**projekt oświetlenia drogowego dla zadania,, Remont ul. Bezpiecznej na odcinku od ul. Łużyckiej do ul. Obornickiej**

Załącznik: nr rej. MPWiK 38551/kd/2018 do PB wpustów ulicznych oraz podłączeń kanalizacyjnych Ø 150/160mm wpustów jw. w strefie planowanej przebudowy drogi w ul. Bezpiecznej na odcinku od ul. Łużyckiej do ul. Obornickiej we Wrocławiu, obr. Różanka, AM-11, dz. nr 105 i 106

Dotyczy: Projektu remontu ul. Bezpiecznej na odcinku od ul. Łużyckiej do ul. Obornickiej  
we Wrocławiu

REMONT UL. BEZPIECZNEJ NA ODCINKU OD UL. ŁUŻYCKIEJ DO UL. OBORNICKIEJ  
WE WROCŁAWIU

Skala	Data	Nr umowy	Branża	Stadium	Rewizja	Nr rys
1:500	12.2017	ZP/PN/04460/01/2017	SANIT.	PB I PW	-	1

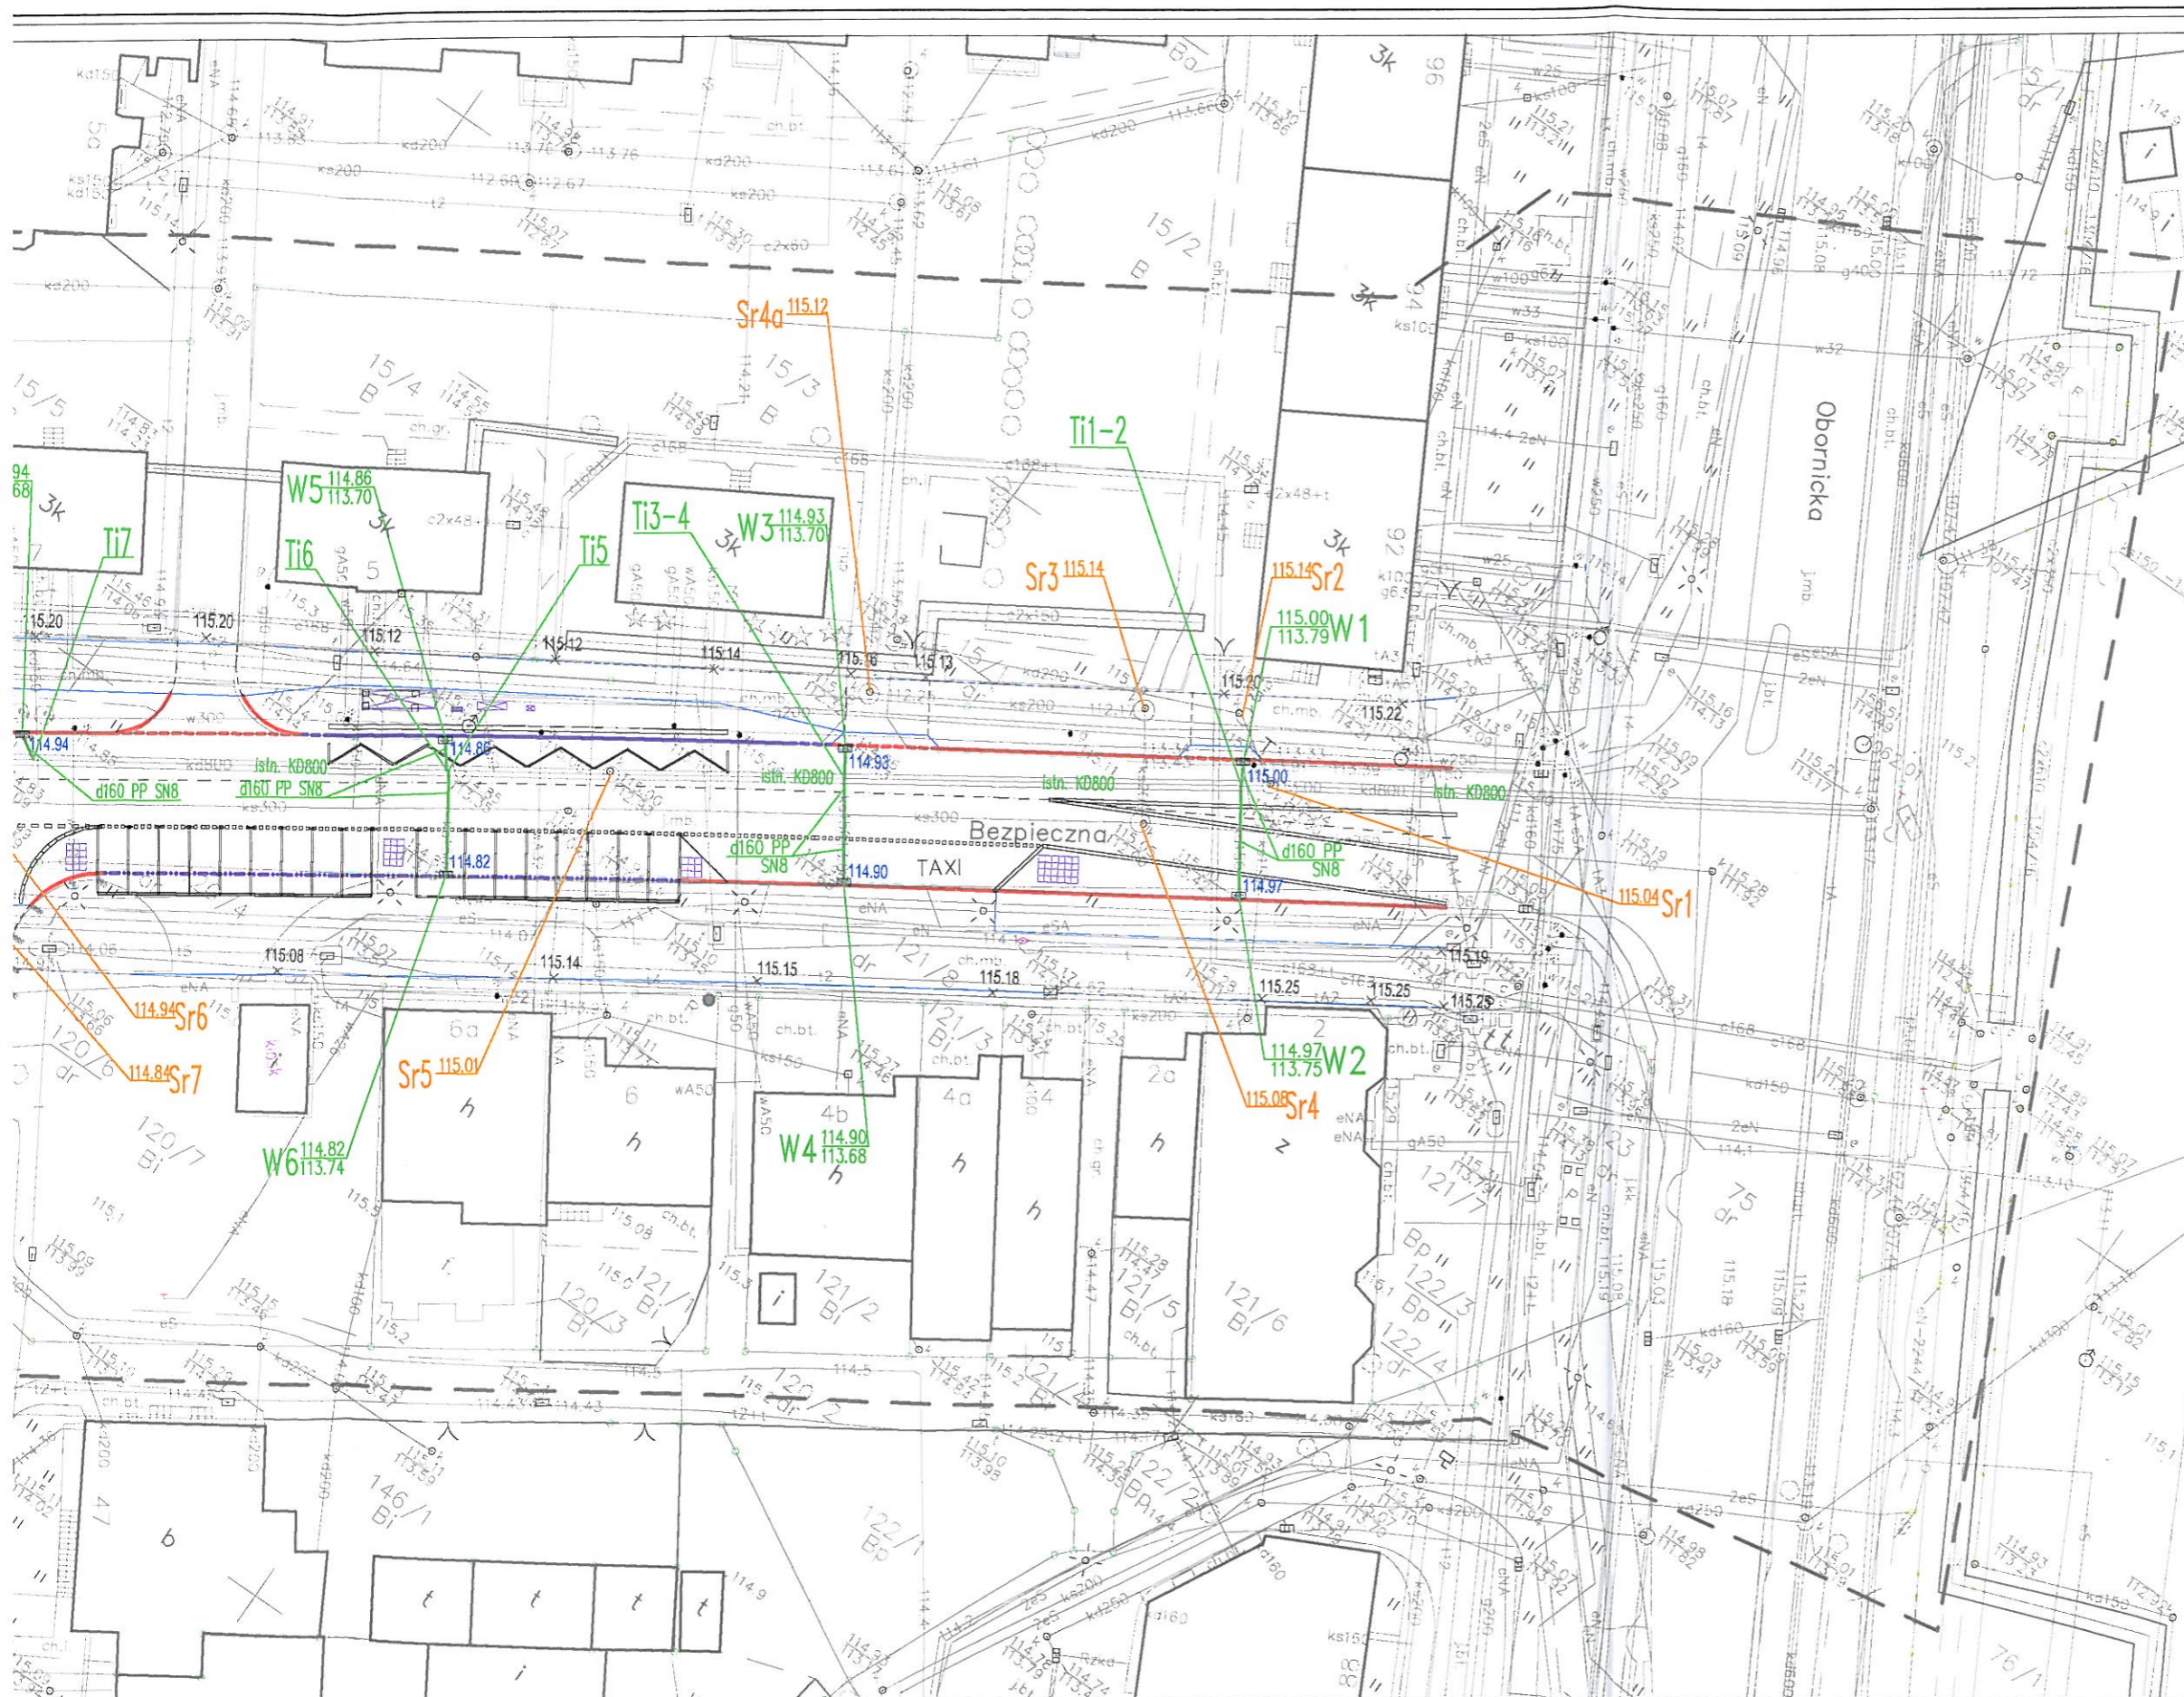
Przedłożony projekt budowlany wpustów ulicznych i podłączeń kanalizacyjnych tych wpustów - dla odwodnienia odcinka pasa drogowego ulicy jw. - uzgadniamy z następującymi uwagami:

6. Budowę przewodów kanalizacji deszczowej dla przedmiotowego zamierzenia inwestycyjnego należy rozpocząć od wykonania włączeń z wykorzystaniem ist. połączeń na kanale kd800mm.

8. Budowę przewodu kanalizacji deszczowej dla podłączenia wpustu W24 należy rozpocząć od wstawienia trójnika T1 na kanale kd300mm z zastosowaniem manszet typu ciężkiego.

10. Wpusty uliczne powinny spełniać warunki określone w „Wytocznym projektowania i budowy” obowiązujących w MPWiK S.A., tzn. powinny posiadać osadniki a na odpływach z wpustów jw. należy zamontować syfony odwrócone łukami do góry.
